Advisering
publieksdeel nieuwe
huisvesting
Gemeentelijke Sociale
Dienst Amsterdam

Amsterdam, juni 1994
Paul van Someren
Hein Stienstra
Tobias Woldendorp

TEKENING 1
OVERZICHTSPLATTE GROUND
SCHAAL 1:100

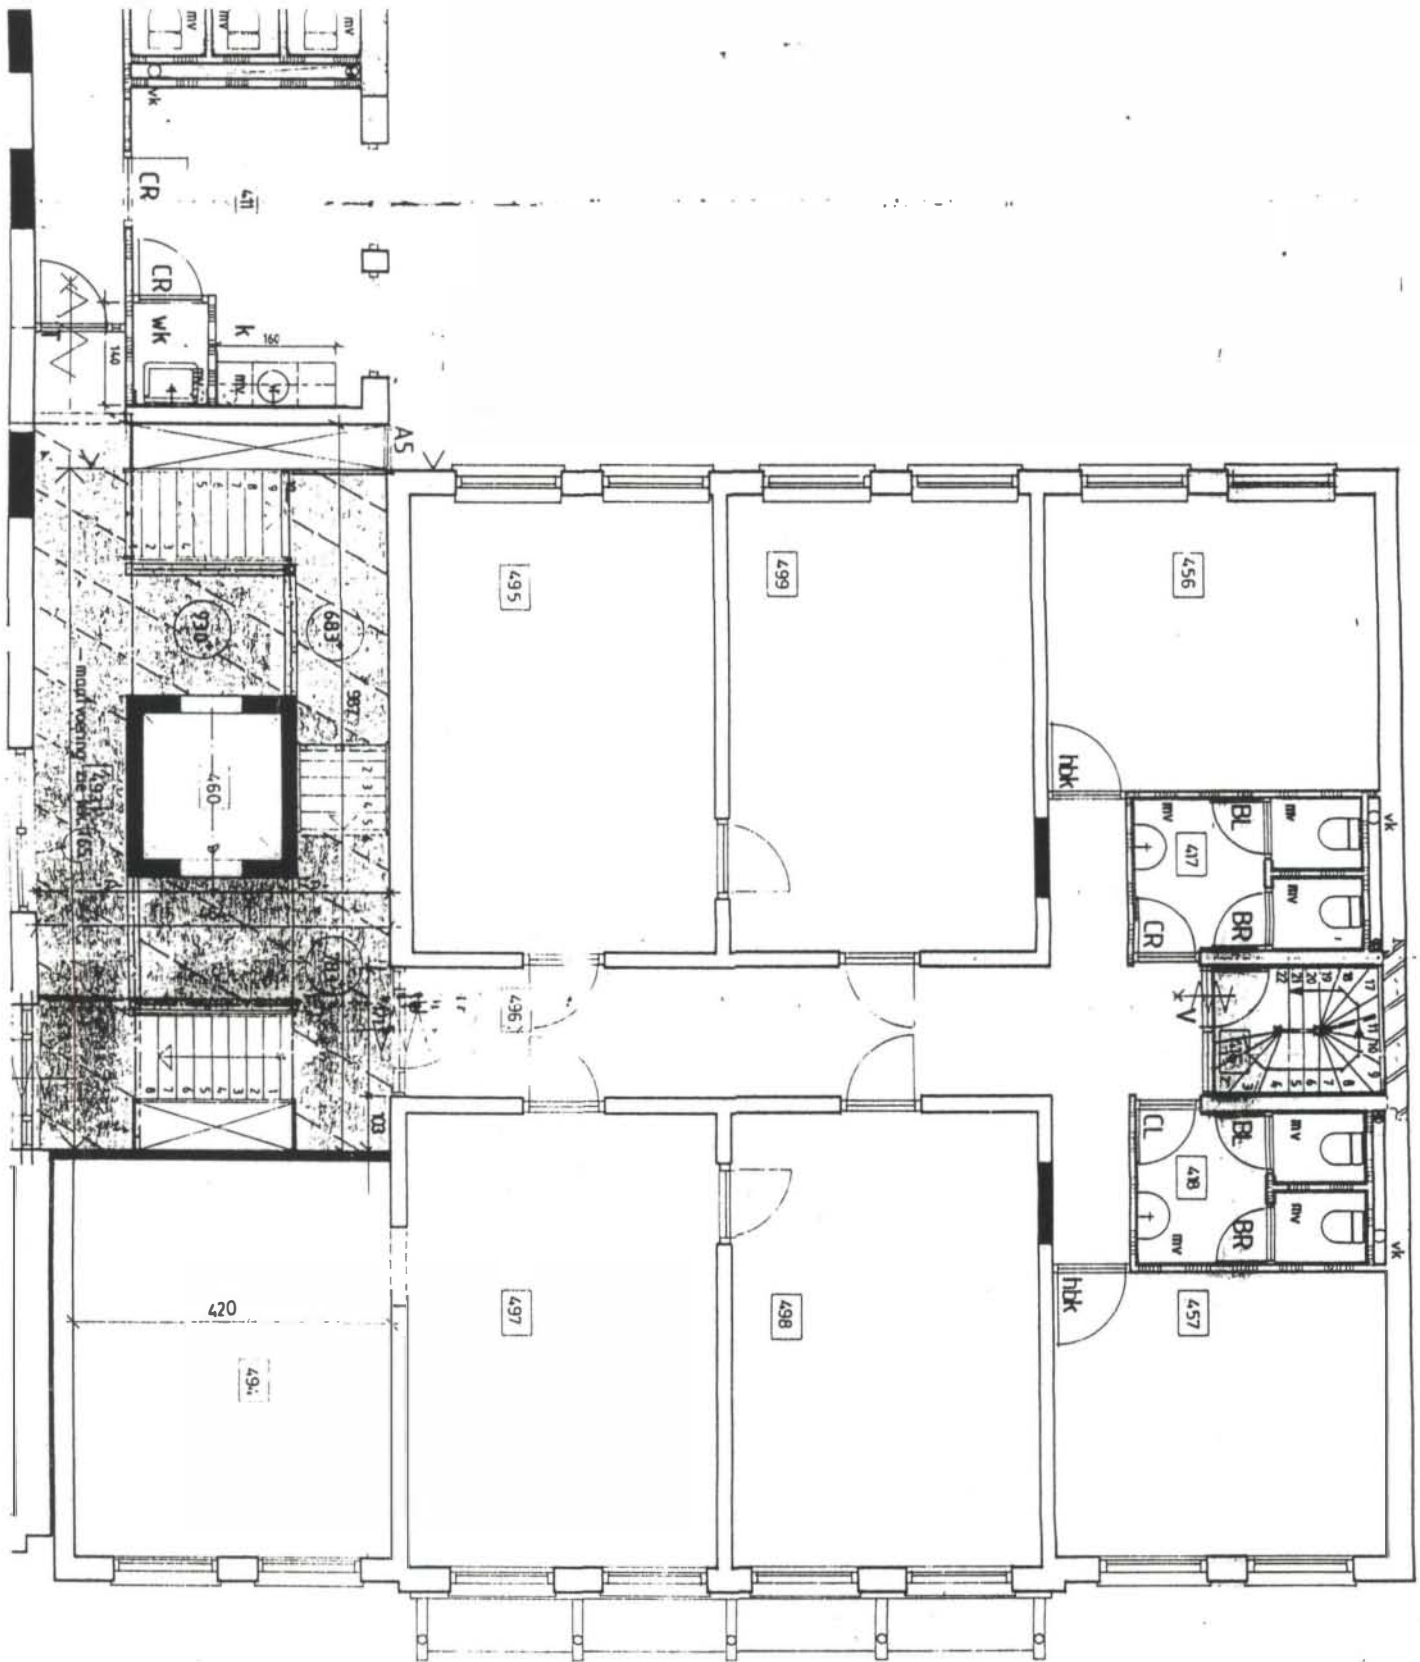
Op 14 juni j.l. nam DSP op het adres Raadhuisstraat 15 de situatie in ogenschouw in aanwezigheid van de heer J.de Jong arbeidscoördinator ARBO van de Algemene Dienst van de GSD. Het bleek hier een gecompartmenteerd deel van de tweede verdieping te betreffen met aansluitingen op noodtrappenhuis en hoofdtrappenhuis met lift. Dit verdiepingsdeel omvat een gang met 7 kamers en 2 nieuwe toilet-groepen (zie situatieschets tekening 1).

- door de balie in 495 te plaatsen heb je op generlei wijze direct zicht op de entree;
- door de gang als wachtruimte te gebruiken win je weliswaar ruimte, maar het is er donker (zeker als alle deuren dicht zijn), krap, je zit erg dicht tegenover elkaar en de neiging om te gaan zwerven is erg groot. Het hoofd-trappenhuis en wenteltrap bij de nooduitgang worden dan wel erg uitnodigend om even een sigaretje/joint te roken;

- de kamers 456 en 457 zijn uit het zicht; door de aanwezigheid van slechts één deur en een te gering oppervlak om de ruimte zoals de andere te combineren met een werkruimte voor (deeltijd)personeel prima potentiële 'martelkamers';

- de gang is een kwetsbaar element; één kwaadwillend persoon kan door de deur te blokkeren de hele vleugel gijzelen. Door de hoogteverschillen tussen beide afdelingen op de verdieping is een 'binnendoortje' naar de staf (het sjeke deel in de hoger gelegen verdieping) moeilijk te realiseren.

TEKENING 2
 INRICHTINGSSCHETS
 SCHAAL 1:100

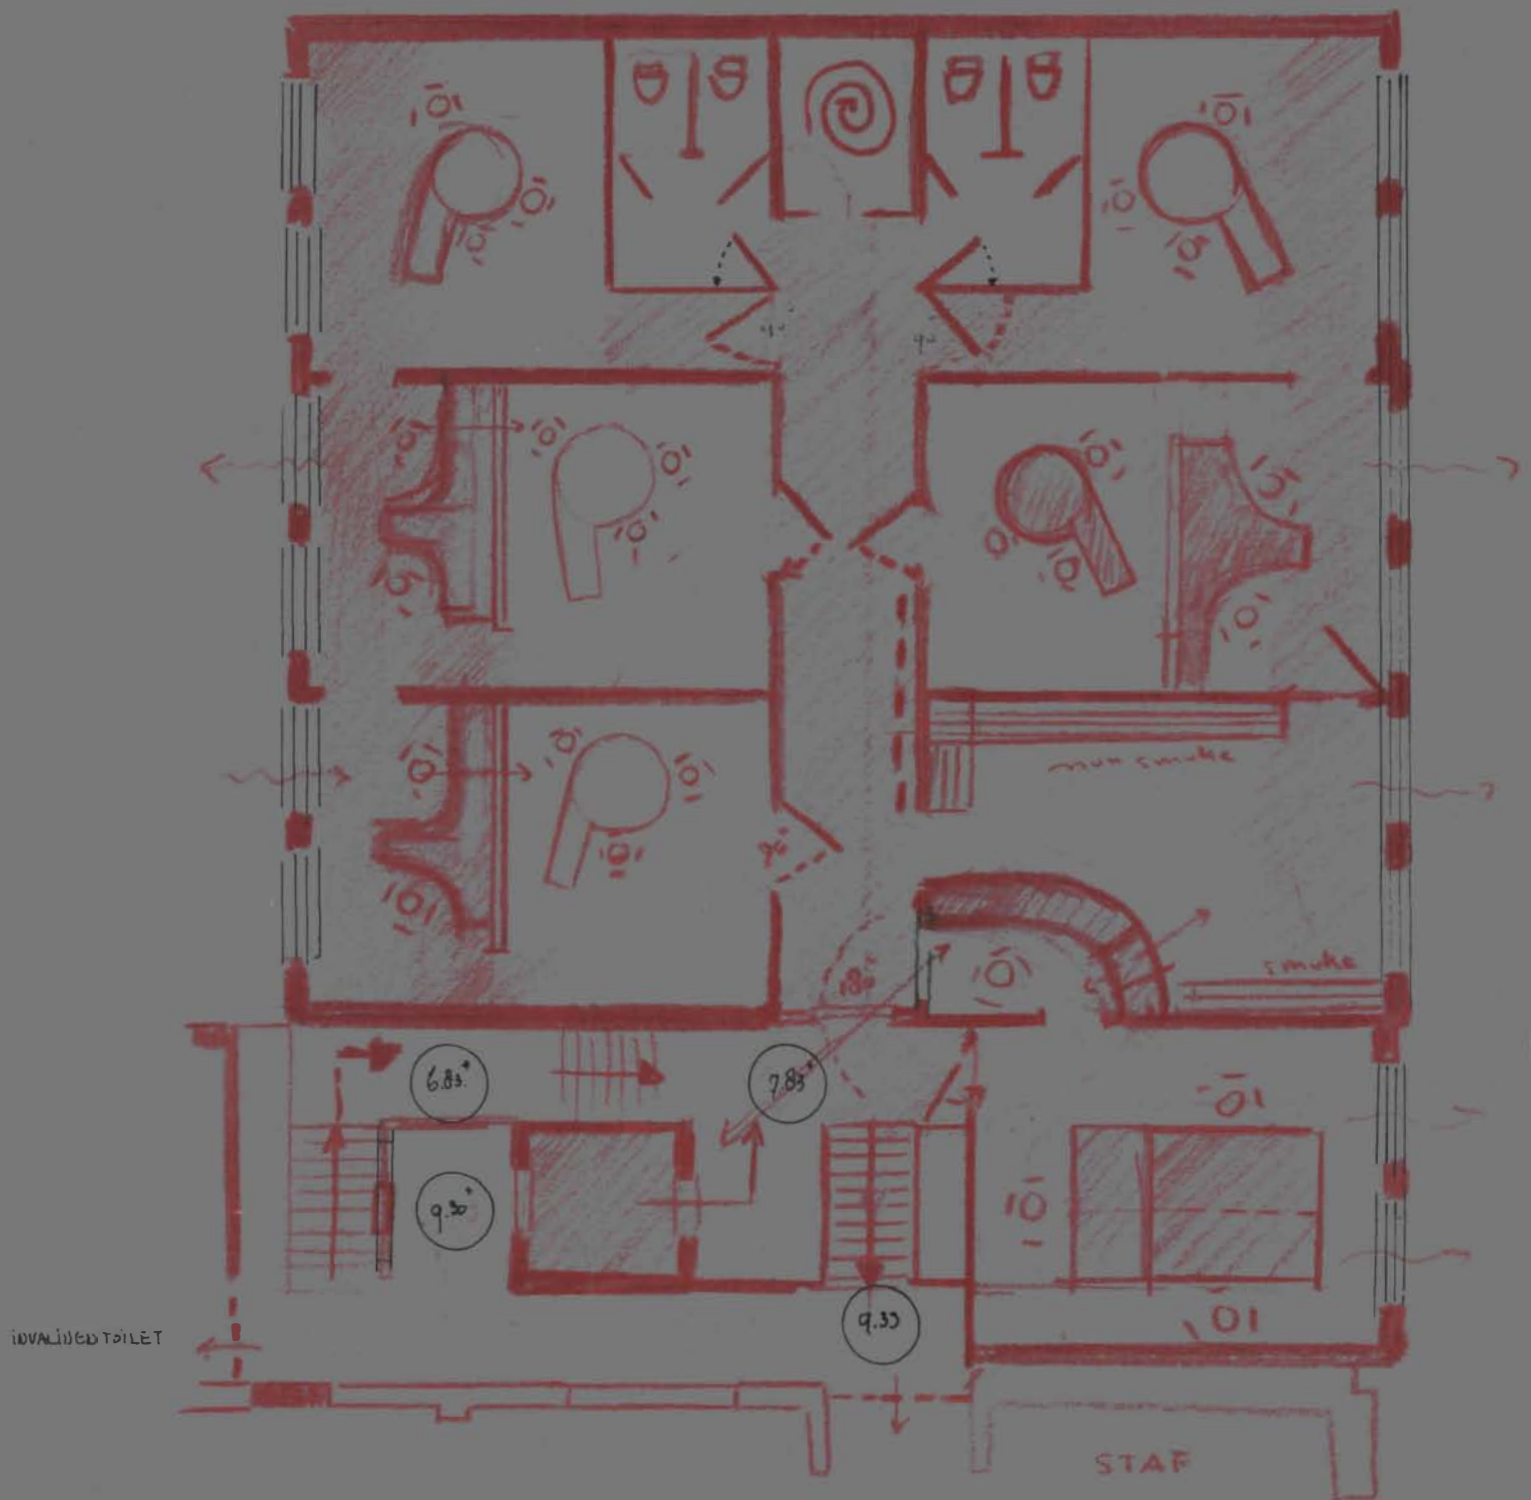
Om de mensen vanaf de lift op logische wijze naar de balie en wachtruimte te trekken is het wenselijk dat de entree van de vleugel zo licht mogelijk is. In dit kader zou bekeken moeten worden of de erg hoge niet-dragende muren bij de lift verlaagd zou kunnen worden, dan wel van openingen voorzien ; verder stellen we voor de gang optisch te verbreden door de bovenlichten te laten vervallen en het bovenste raamvlak van de entree-deur dicht te maken en in de deur geen kaders toe te passen. De entreedeur van gefigureerd glas zou 180 graden moeten kunnen draaien. Van kamer 497 zou een deel van de wand weggehaald moeten worden en vervangen door glas. De deur wordt verwijderd en er komt een latei boven de opening doorlopend naar de hoek van kamer 494 (tekening 3 geeft een beeld van de voorstellen).

Er wordt een gecombineerde wachtkamer met balie aanbevolen. Deze bevindt zich in kamer 497, alwaar de deur naar de gang is opgeheven. De wachtruimte geeft zicht op de immer levendige Raadhuisstraat. In deze lichte en levendige entourage is een eventueel langer dan gepland wachten een minder vervelende aangelegenheid dan op de gang. Ter aanvulling kan er een 'fris' tijdschriftenassortiment aangeboden worden. Door de muur gedeeltelijk te vervangen door een glazen wand geeft de balie uitzicht op de entree en een deel van 'buiten'. In de ruimte is een psychologische scheiding gemaakt tussen roken en niet-roken. Roken verbieden bij wachtenden in deze groep wordt afgeraden (kan agressieverhogend werken). De voorkeur gaat uit naar een reeks koppelbare stoelen, die goed zitten en goed ogend zijn. Op de gang is een aantal klapstoelen gesitueerd, die voor de opvang bij een groot aantal wachtenden zorg kan dragen. De balie is bij voorkeur ca. 0.75 m. breed en de medewerker zit op een verhoging, zodat hij/zij op dezelfde hoogte oogcontact heeft met de cliënt. Naast tekening 2 met een balie gekoppeld aan een werkvertrek is er ruimte voor vijf vertrekken voor cliënten ontvangende bijstand-medewerkers. Daarnaast is een schets gemaakt op basis van zes spreekkamers, gekoppeld aan een andere opzet van de balie en wachtruimte (zie tekening 4) en opdeling van kamer 494.

De kamers 494, 495, 497, 498 en 499 zouden een dubbele functie kunnen krijgen: de ruimten zijn opgedeeld in twee delen, die van elkaar gescheiden zijn door een 1.60 m hoge muur met daarboven (slagvast) glas. Het valt te overwegen een deel van deze kamers (495 en 499) aan de raamzijde onderling in open verbinding met

Alle deuren komen direct uit op de gang; in de kamers 456 en 457 dient de deur ten opzichte van de basistekening verplaatst te worden naar de hoogte van de gang, zodat er geen openbare nissen aan de gang zelf gelegen zijn opdat deze helder en overzichtelijk is. Het wordt aanbevolen alle massieve deuren door ondoorzichtige (maar lichtdoorlatende) geharde volglazen deuren te vervangen. Ook deze ingreep draagt bij aan het creëren van een luchtiger karakter van de gang. De verlichting dient opnieuw beoordeeld en eventueel aangepast te worden. Alle deuren gaan bij voorkeur naar de gangzijde open en zijn alleen van binnenuit te openen. De gang is een ruimte waar alleen bij extreme drukte mensen wachten. Ook kunnen eventuele kinderen hier in aanwezigheid van hun ouder(s) zich aan de officiële wachtruimte onttrekken. Met het benutten van deze ruimte wordt het kwetsbare trappenhuis ontlast.

TEKENING 5 DOORSNEDE

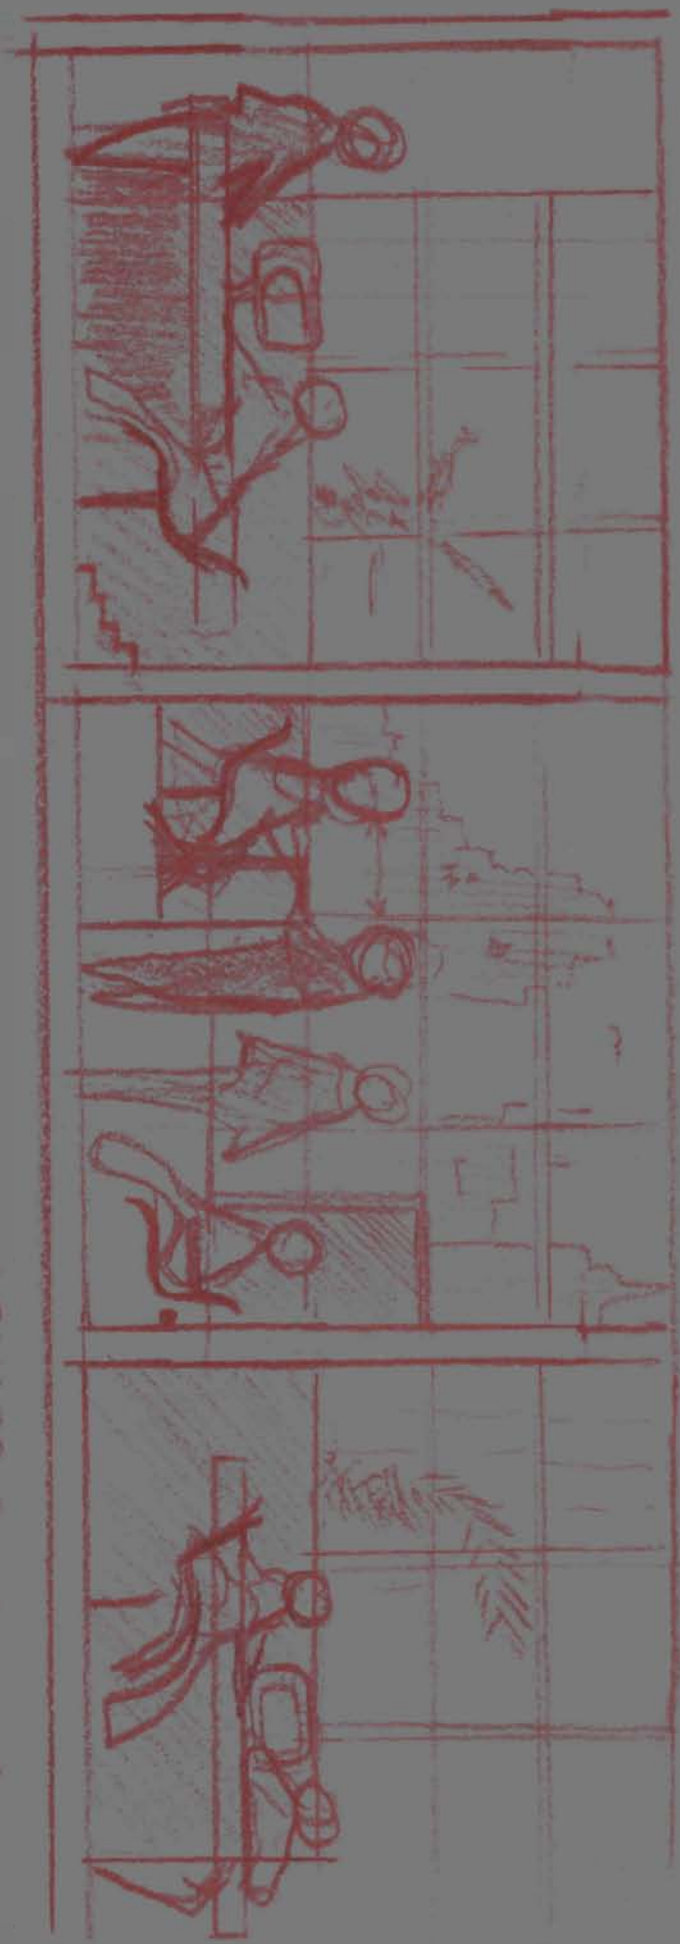
In de gespreksruimte staan bij voorkeur P-vormige tafels, tafels die door hun bolle vorm de medewerker de gelegenheid geeft fysieke afstand tot de cliënt te nemen, terwijl er ook genoeg ruimte is om een beeldscherm te draaien en een cliënt mee te laten lezen. Bij onraad kan de medewerker op eenvoudige wijze naar het aanpalende werkgedeelte verdwijnen. De tafel en de stoelen zijn bij voorkeur onwrikbaar. Alleen de medewerker kan een verrijdbare stoel hebben.

De doorsneden geven een beeld van de sfeer in de spreek-en wachtkamer (tekening 5).
